PLAN LOCAL D'URBANISME DE LA COMMUNE DE COURZIEU

Révision avec examen conjoint n°3

Approbation

OBJET DE LA RÉVISION AVEC EXAMEN CONJOINT

Le zonage avant (ci-dessus) et après (ci-dessous) la révision

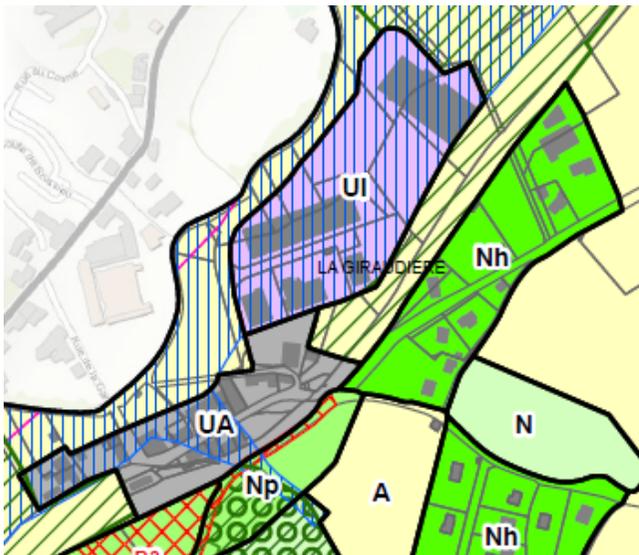
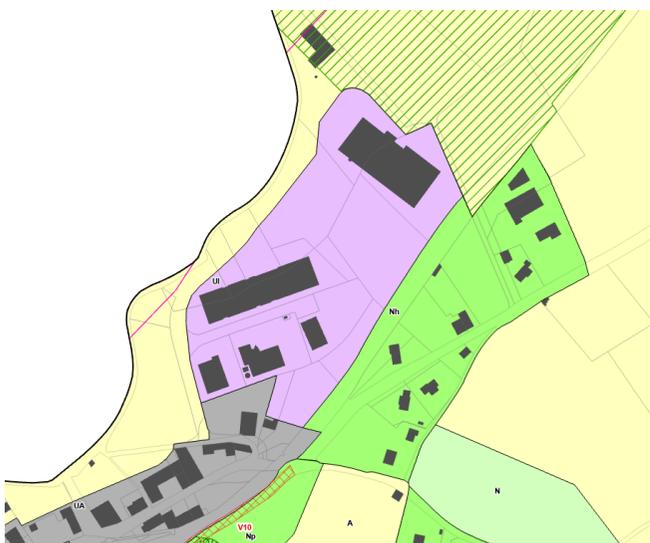
L'extension du secteur Ui est intégrée au règlement graphique.

Avant la présente révision du plan local d'urbanisme, la parcelle (AD16) concernée par l'extension de la zone U, était classée indument en zone agricole. Cette zone ne présente aucun caractère naturel s'agissant d'un espace enclavé entre les bâtiments des entreprises et la voie ferrée. Elle n'a pas non plus d'usage agricole, il s'agit d'une friche dont le foncier appartient à l'entreprise implantée sur ce site.

Pour inclure le projet dans la zone Ui du pôle de la Giraudière, ce sont près de 0,5 hectares qui passent de la zone agricole en zone Ui. Le zonage Ui n'intègre pas la voie ferrée qui ferait apparaître artificiellement des espaces dédiés au développement économique alors que ce n'est pas le cas.

Le nouveau zonage Ui intègre donc l'espace délaissé en bordure de la voie ferrée.

Secteur concerné par l'extension de la zone Ui

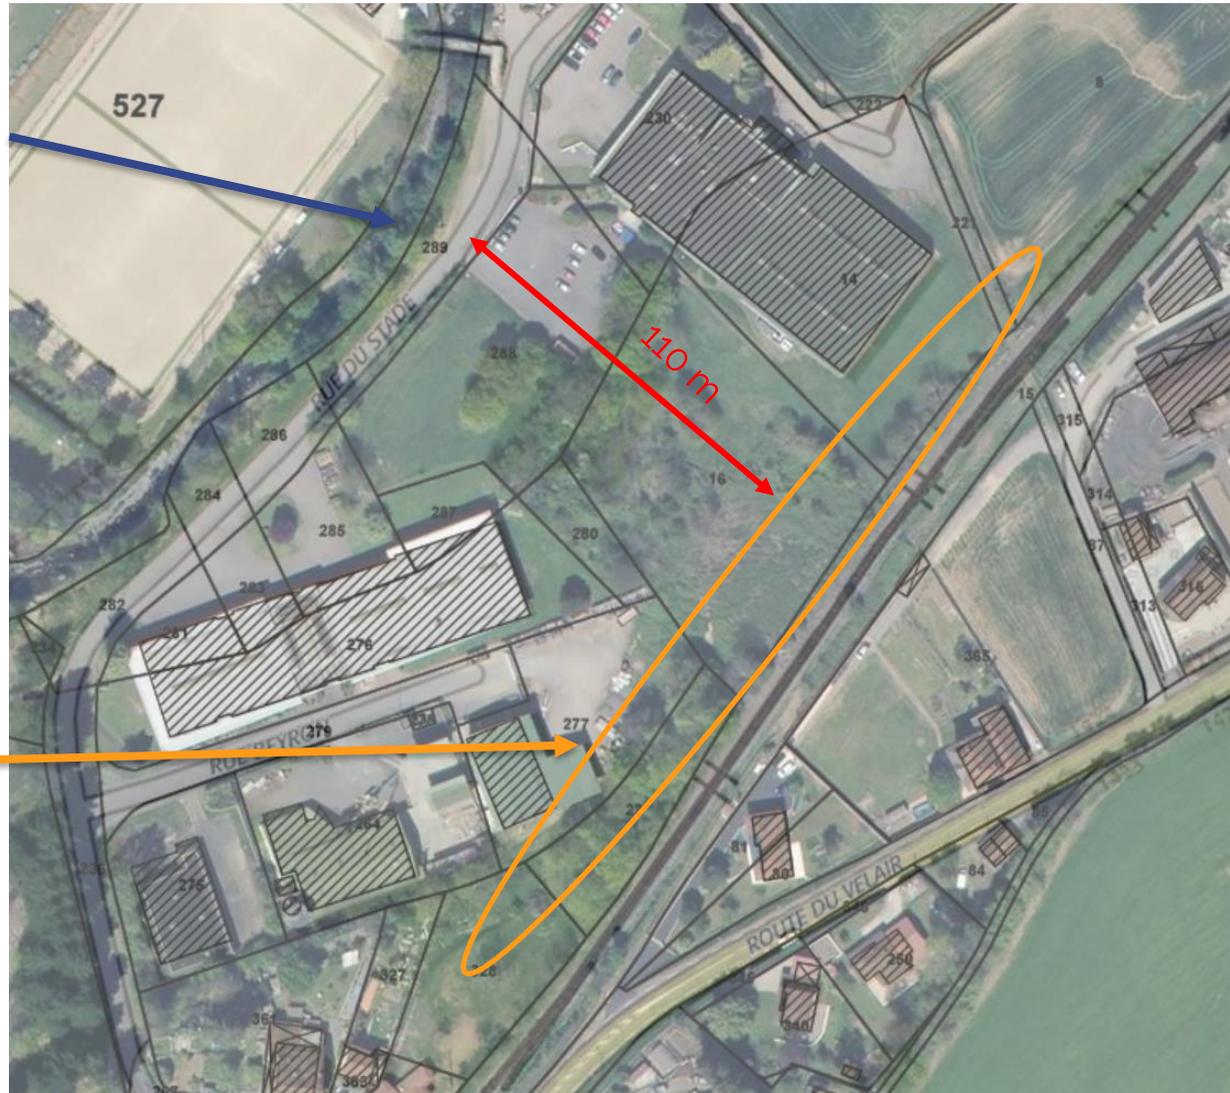
À la suite des investigations de terrain réalisées sur l'ensemble de la parcelle UI couverte par un corridor écologique dans le cadre du PLU en vigueur, il s'avère :

- Que le secteur ne présente pas d'enjeu écologique particulier (absence de zone humide recensée sur l'ensemble de la parcelle) ;
- Le corridor écologique identifié est lié au cours d'eau de la Brévenne et à sa ripisylve. Le secteur d'étude et le projet ne sont pas situés dans la zone de fonctionnalité du cours d'eau s'agissant de la voie ferrée et de ses abords.

Ainsi la modification de la trame corridor sur ce secteur, visant à coller au plus près à la réalité de terrain n'aura pas d'impact sur les fonctionnalités écologiques, lesquelles ne sont réellement présentes qu'aux abords de la Brévenne. Le site est situé à plus de 100m du corridor dont il est séparé par des constructions d'activités, des espaces de stationnement et la route du stade.
